# 島根原子力発電所 2 号炉 地震による損傷の防止 (コメント回答)

**[建物の地震応答解析モデル  
(建物基礎底面の付着力及び 3 次元 F E Mモデルの採用) ]**

令和 2 年 3 月  
中国電力株式会社

### 島根2号炉における各建物の地震応答解析モデルの選定フロー

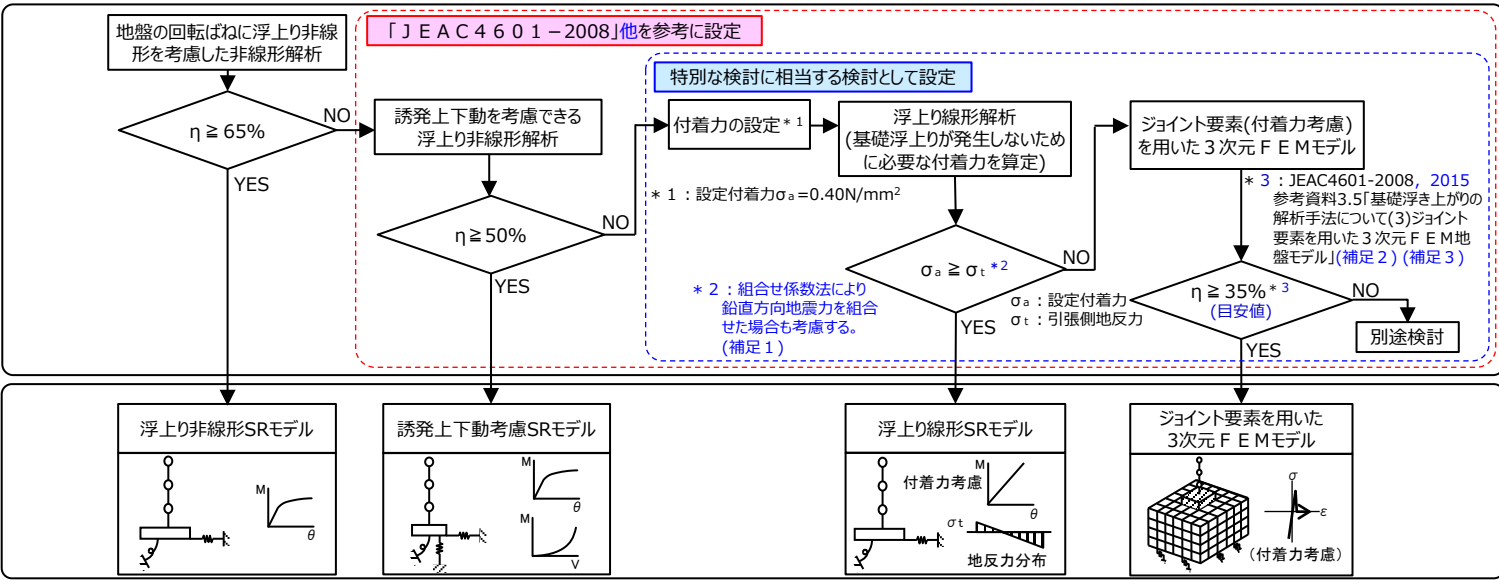
○選定フローの中で、 $\sigma_a \geq \sigma_t$ （設定付着力 $\geq$ 引張側地反力）の場合は、浮上り線形SRモデルを採用するとあるが、基礎版の応力照査の際の地盤ばねの付着力の考え方について説明すること。また、 $\sigma_t$ （引張側地反力）について、鉛直応答の影響について説明すること。

○地震応答解析モデルの選定フローで、付着力考慮の3次元FEM解析の結果は接地率が35%以上あれば適用できるとあるが、引用している\*2の解析は付着力を考慮していない結果であるため、付着力を考慮した場合も適用できるとする根拠について説明すること。また、特別な検討における誘発上下動の扱いに対する考え方について説明すること。

- 基礎スラブの応力解析において、 $\sigma_a \geq \sigma_t$ （設定付着力 $\geq$ 引張側地反力）の場合は基礎浮上りが発生しないことから、応力解析に設定する地盤ばねは線形ばねとする。（P11）
- また、 $\sigma_t$ （引張側地反力）を算定する際には、組合せ係数法により鉛直方向地震力を組合せた場合も考慮する。なお、組合せ係数法の適用性については、詳細設計段階で説明する。（P11）

- 「J E A C 4 6 0 1 - 2015 参考資料3.5(7)」において、ジョイント要素に付着力を考慮した3次元FEMモデルが提案されており、低接地率の範囲まで適用可能とされていることから、当社が付着力を考慮した場合も適用できると判断し、接地率 $\eta \geq 35\%$ を目安値として設定した。  
なお、島根2号炉において今回採用する3次元FEMモデルによる接地率は35%を大きく上回る見込みであるが、詳細設計段階において、地震応答解析の結果が低接地率となる場合には、適用範囲の確認も含めて採用する基礎浮上り評価法の適用性を説明する。（P11, 12, 15）
- また、ジョイント要素に付着力を考慮した3次元FEMモデルは、浮上りに伴う誘発上下動の評価が可能であることを踏まえて、詳細設計段階において、誘発上下動の影響を考慮する。（P11）

(補足1)  
基礎スラブの応力解析において、 $\sigma_a \geq \sigma_t$  の場合は基礎浮上りが発生しないことから、応力解析に設定する地盤回転ばねは線形ばねとする。  
また、組合せ係数法の適用性については、詳細設計段階で説明する。

(補足2)  
J E A C 4 6 0 1 - 2015参考資料3.5「基礎浮上りの解析手法について」(7)基礎底面の付着力を考慮した基礎浮上り解析法において、ジョイント要素に付着力を考慮した3次元FEMモデルが提案されており、低接地率の範囲まで適用可能とされていることから、当社が付着力を考慮した場合も適用できると判断し、接地率  $\eta \geq 35\%$  を目安値として設定した(添付1-1(P15)参照)。  
なお、島根2号炉において今回採用する3次元FEMモデルによる接地率は35%を大きく上回る見込みであるが、詳細設計段階において、地震応答解析の結果が低接地率となる場合には、適用範囲の確認も含めて採用する基礎浮上り評価法の適用性を説明する。

(補足3)  
ジョイント要素に付着力を考慮した3次元FEMモデルは、浮上りに伴う誘発上下動の評価が可能であることを踏まえて、詳細設計段階において、誘発上下動の影響を考慮する。

#### 床応答スペクトル (NS方向, h=5%) の比較

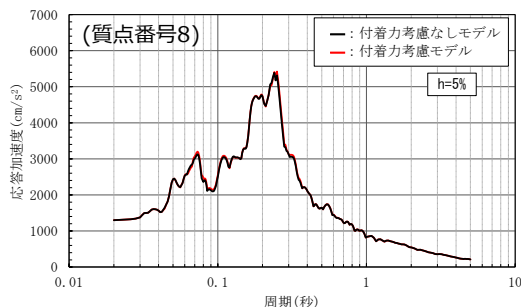
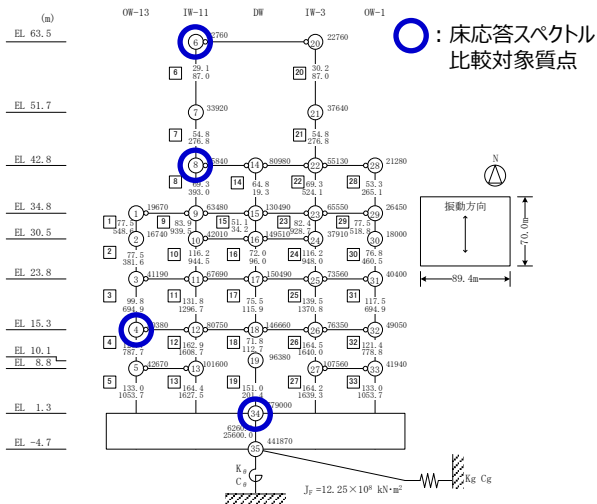
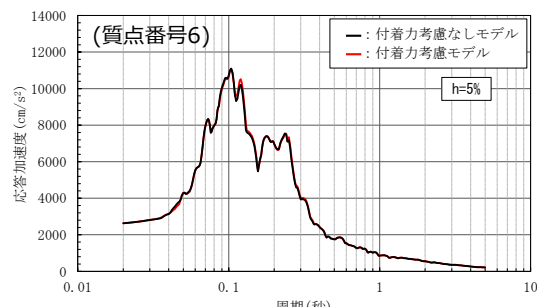
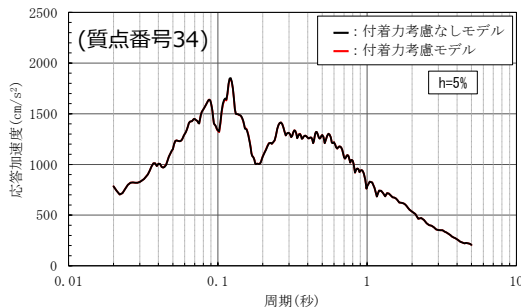
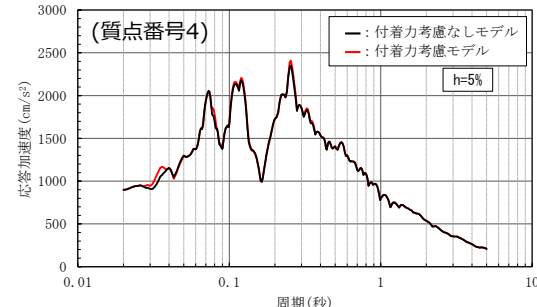
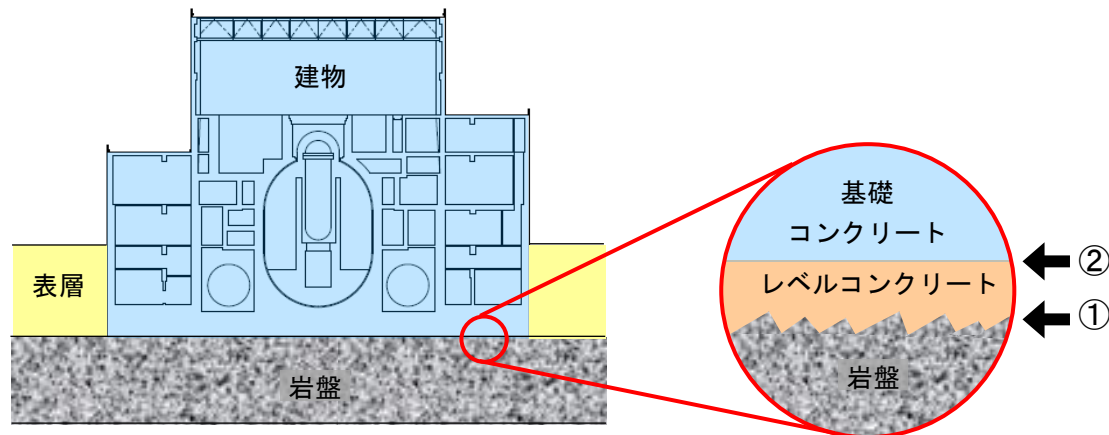
○前回指摘の「付着力を考慮しない建物に対する付着力の有無の影響評価の方針」について、原子炉建物の影響評価結果では付着力考慮モデルの応答スペクトルが付着考慮なしモデルを上回っている箇所がある。これを踏まえて、詳細設計段階での影響評価方針を説明すること。

● 今回の検討において、一部周期帯で付着力考慮モデルの応答が付着考慮なしモデルの応答を僅かに上回っていることから、詳細設計段階において、付着力を考慮しない建物のうち、建物・内包する施設の重要度、それらの許容限界に対する裕度、及び接地率を踏まえた上で、代表とする建物を選定し、付着力を考慮した場合の建物・設備への影響を確認する。（P12）

付着力を考慮していないモデルと付着力を考慮したモデルを用いた地震応答解析結果(代表として、接地率, 床応答スペクトル(NS方向, h = 5%))の比較を以下に示す。付着力により接地率は改善され、両モデルとも同等の応答値を示したことから、付着力の考慮の有無による建物応答(水平方向)への影響は軽微であることを確認した。

追加試験の候補地

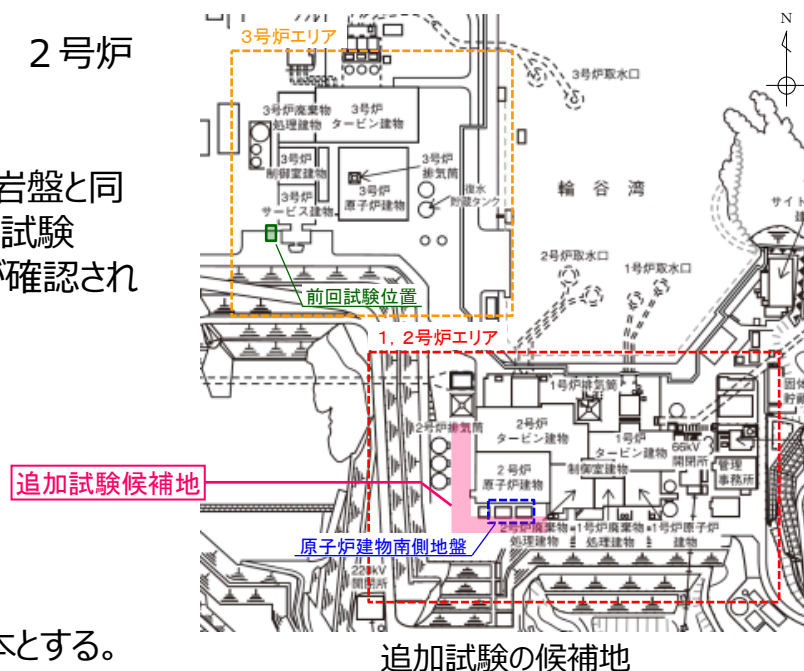
○試験箇所と設計対象建物位置の付着力の同等性について、設計用付着力としての信頼性、保守性及び地盤のばらつきを踏まえた網羅性・代表性に対する説明性を向上させるために、詳細設計段階までに追加付着力試験を行う等の対応方法を検討し、許可段階でその方針を説明すること。

● 試験地盤と建物直下地盤が離れており、建物直下地盤近傍での付着力試験データが得られていないため、設計に用いる付着力について、信頼性、保守性及び地盤のばらつきを踏まえた網羅性・代表性に対する説明性を向上させる観点から、1、2号炉建物近傍において追加試験を実施する。また、詳細設計段階において、追加試験結果も踏まえ、建物基礎底面の付着力として設定した値の保守性・妥当性を説明する。（P29）

- 追加試験の目的  
設計に用いる付着力について、説明性を向上させる観点から、1, 2号炉建物近傍において追加試験を実施する。
- 試験場所の選定  
1, 2号炉エリアを対象に、耐震上重要な建物が設置されている岩盤と同様な岩盤とする。また、追加試験の目的、3号炉エリアで実施した試験（以下、「前回試験」という）条件を踏まえて、以下の岩相、岩級が確認される場所を選定する。追加試験の候補地を右図に示す。

岩盤 - レベルコンクリート間の付着力試験の結果と設定付着力の関係

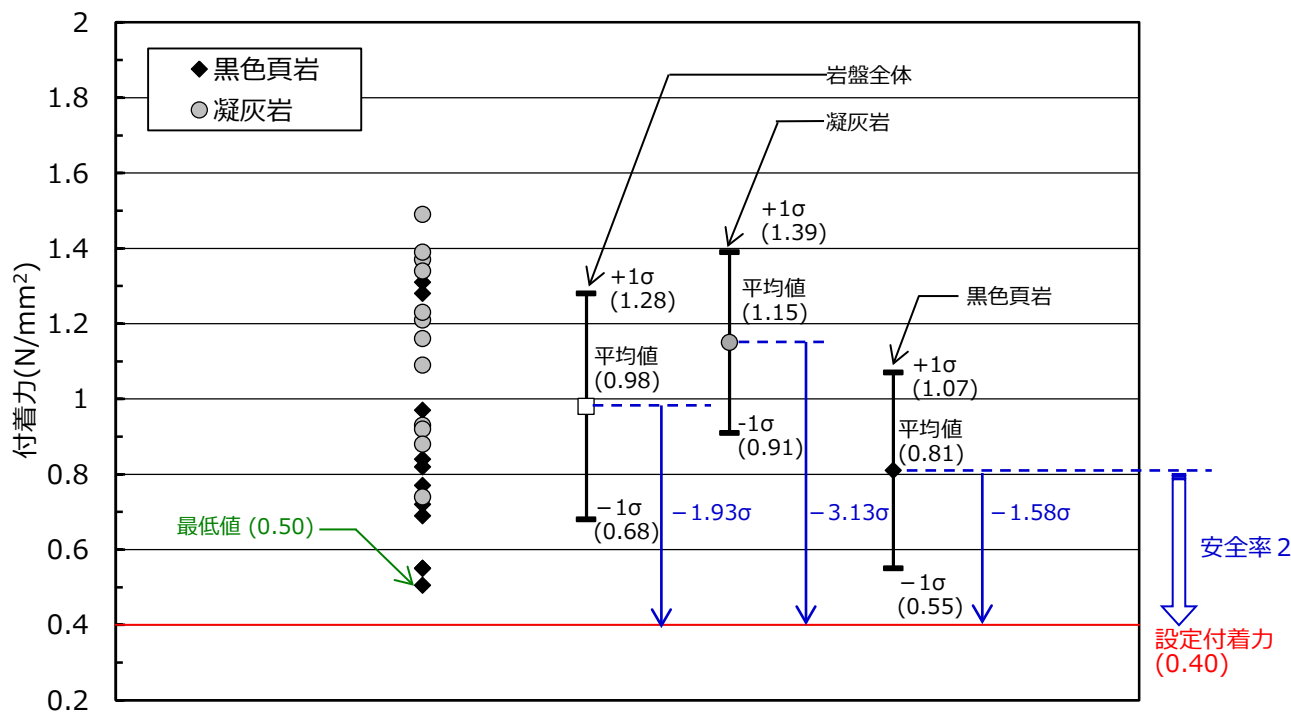
○建物基礎底面の付着力として設定した値が、物性値のばらつき、標本数、原位置試験の不確実性、建物直下地盤と試験地盤の差異による不確実性等を踏まえて、十分な保守性を有しているとする根拠を説明すること。

- 岩盤 - レベルコンクリート間の付着力試験の結果と設定付着力の関係を下図に示す。
- 設定付着力( $0.40\text{N/mm}^2$ )は、平均値の小さい黒色頁岩の試験結果の平均値( $0.81\text{N/mm}^2$ )に対して $-1.58\sigma$ に相当する。
- 参考として、設定付着力は凝灰岩の平均値( $1.15\text{N/mm}^2$ )に対して $-3.13\sigma$ 、黒色頁岩と凝灰岩を合わせた全体の平均値( $0.98\text{N/mm}^2$ )に対して $-1.93\sigma$ となる。
- なお、試験結果のばらつきについて、岩種毎に評価した場合は試験によるものであるが、岩盤全体として評価した場合には試験によるものと岩種の違いによるものが含まれている。

島根サイトと既工認実績における設定付着力の比較

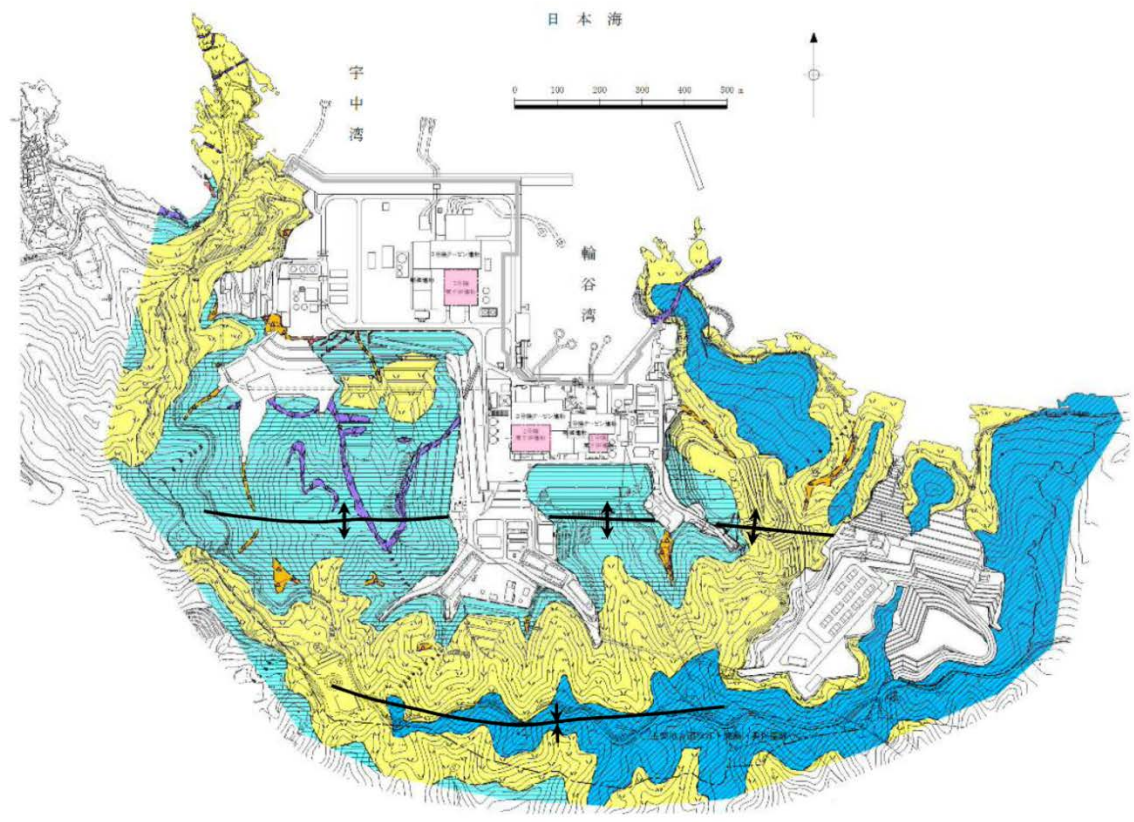
○島根サイトと既工認実績での設定付着力の比較について、既工認実績の設定付着力の記載を適正化した上で、島根サイトの設定値の保守性を説明すること。

● 既工認実績における設定付着力の記載を適正化し、島根サイトにおける設定付着力の保守性について整理した。（P41）

- 島根サイトと既工認実績における設定付着力の比較を下表に示す。
- 島根サイトの建物直下地盤は主に黒色頁岩、凝灰岩及びこれらの互層から構成されており、実際の建物直下地盤における黒色頁岩と凝灰岩の構成割合を定量的に確認できないこと、建物毎でその構成割合が異なることから、付着力の設定には、岩盤全体の平均値(0.98N/mm<sup>2</sup>)ではなく、保守的に値の小さい黒色頁岩の平均値(0.81N/mm<sup>2</sup>)に基づき設定した。また、物性値のばらつき、原位置試験の不確実性を踏まえて、平均値をそのまま用いるのではなく、保守性を考慮し、平均値に2倍の安全率を考慮し、かつ試験結果の最低値を下回るよう設定した。
- よって、島根サイトの設定付着力は、岩盤全体の平均値(0.98N/mm<sup>2</sup>)に対して2倍以上の余裕があることから、既工認実績と比較しても遜色なく、試験結果に対して十分な保守性を考慮した値である。
